OFFICE DE CONSULTATION PUBLIQUE DE MONTRÉAL (OCPM)

# MÉMOIRE

## DANS LE CADRE DES CONSULTATIONS PUBLIQUES PORTANT SUR LE PROJET DE PPU DE LA PARTIE NORD DE L'ÎLE-DES-SŒURS

Préparé par : Stéphane D.Tremblay, architecte associé, Lemay

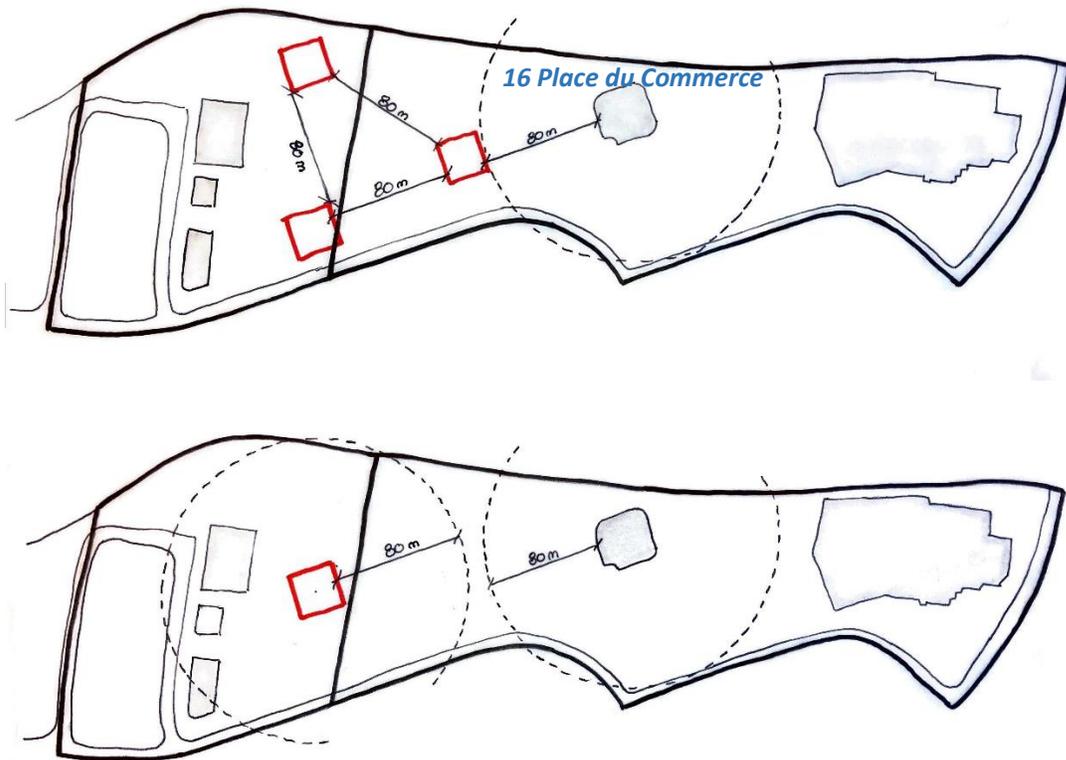
En effet, le projet de PPU mentionne qu'un nouveau bâtiment doit tendre à respecter une distance d'au moins 80 mètres entre le mur de la partie haute (au-delà du 9<sup>e</sup> étage) d'un bâtiment de grande hauteur et le mur d'une partie haute d'un autre bâtiment de grande hauteur situé à l'intérieur du secteur de planification.

Ce critère, qui a pour but de limiter l'impact visuel des bâtiments de grande hauteur, ne constitue pas un gage de qualité en termes de morphologie urbaine. Ce critère aurait plutôt pour effet de contraindre considérablement le potentiel de développement de l'ensemble du secteur et de minimiser l'impact visant à marquer l'entrée de ville.

À titre d'exemple, tel qu'illustré ci-après, si la tour située au 16, Place du Commerce était conservée (hauteur actuelle de plus de 39m), aucun autre bâtiment de grande hauteur ne pourrait être construit dans un rayon de 80m. La localisation d'un premier bâtiment de grande hauteur viendrait alors restreindre le potentiel de développement de ses voisins.

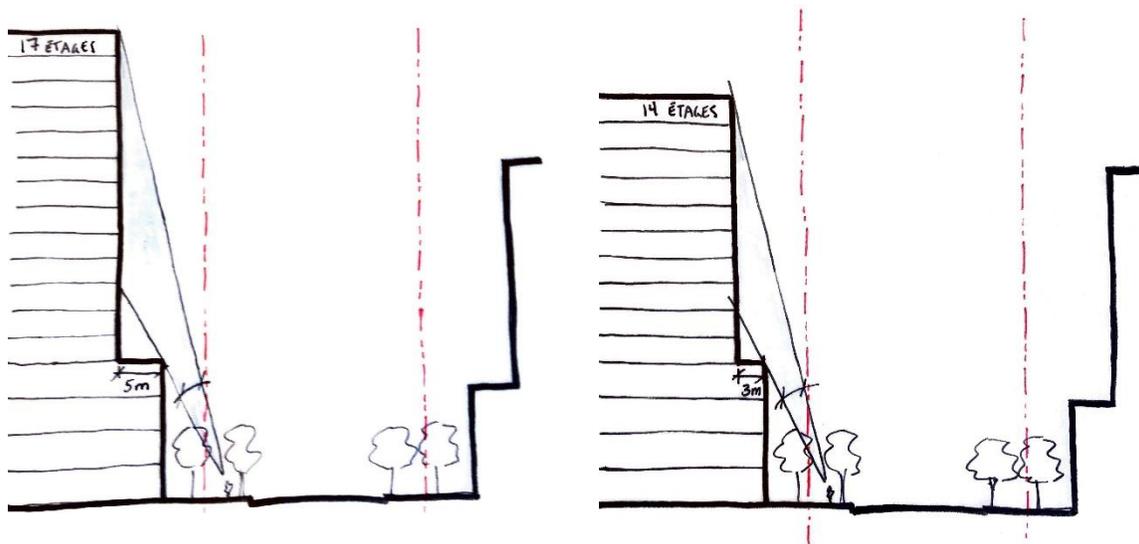
Une autre des balises amenées par le projet de PPU privilégie d'observer un recul d'au moins 5,0 mètres pour toute partie au-delà du basilaire. L'imposition d'un tel retrait entre le basilaire et la partie haute d'un bâtiment de grande hauteur est privilégié pour assurer un rapport d'échelle avec le piéton. Or, ce retrait varie habituellement en fonction de plusieurs facteurs, comme la nature du domaine public, l'orientation et l'échelle du bâtiment, l'usage, la trame structurale, etc. Selon le cas, un retrait inférieur à 5m peut être tout à fait adéquat. À titre d'exemple, un bâtiment de 17 étages comprenant un basilaire de 4 étages, dont la partie supérieure est en retrait de 5m, fournira à un piéton un cône de vision similaire à ce même bâtiment comportant 14 étages et un retrait de 3m seulement.

Il est aussi à souligner que tout dépendant du nombre d'étages maximum permis, un tel retrait combiné aux normes d'implantation prescrites ne garantissent pas nécessairement une harmonie au niveau des proportions des différents volumes d'un bâtiment.

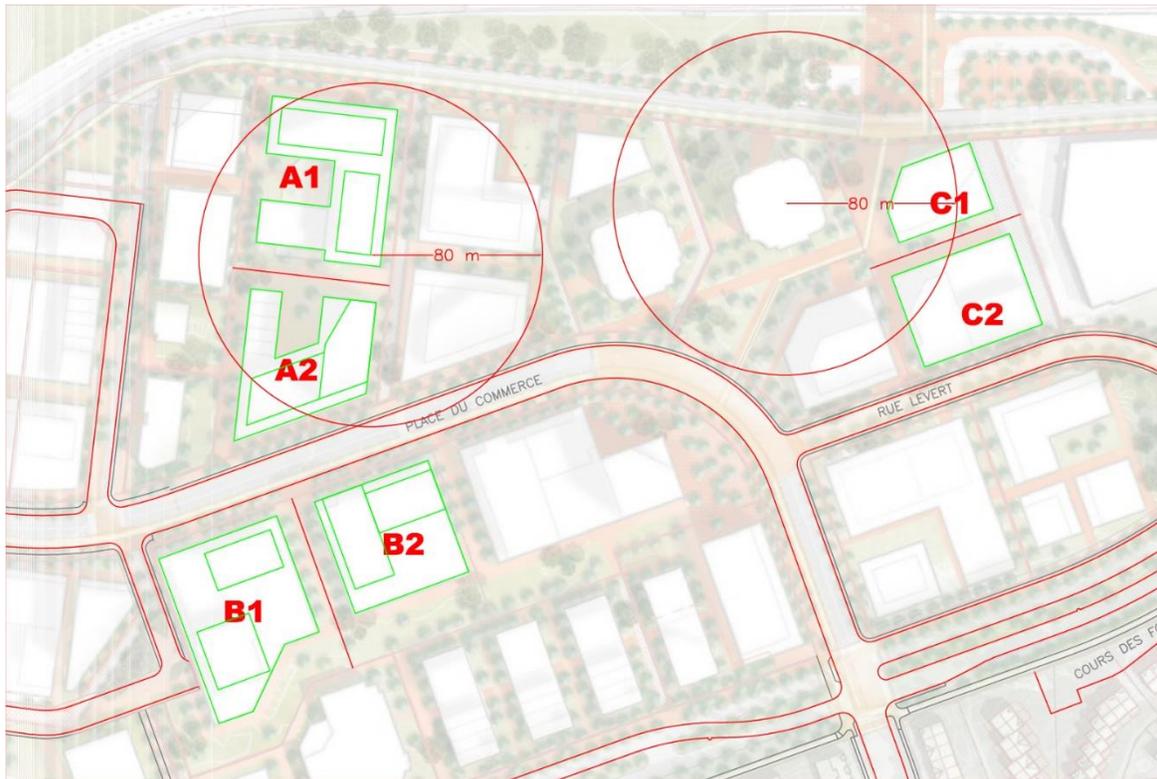
En dernier lieu, les densités proposées sont acceptables pour le territoire toutefois, lorsque combinées aux taux d'implantation minimums prescrits, il est impossible d'atteindre les densités permises. Un exercice a été réalisé avec la proposition d'aménagement faisant partie intégrante du projet de PPU et illustrant le potentiel d'aménagement du secteur. Cet exercice nous a permis de réaliser que les taux d'implantation étaient supérieurs à ceux préconisés et ne permettaient pas l'atteinte des densités maximales suggérées, en plus de proposer des bâtiments empiétant à l'intérieur du 80 mètres de protection imposés pour les bâtiments de 39 mètres et plus. Il est ainsi possible d'affirmer que les critères imposés par le PPU ne permettent pas d'atteindre les cibles de densité d'une aire TOD sans compromettre la qualité et la quantité d'espaces verts au sol
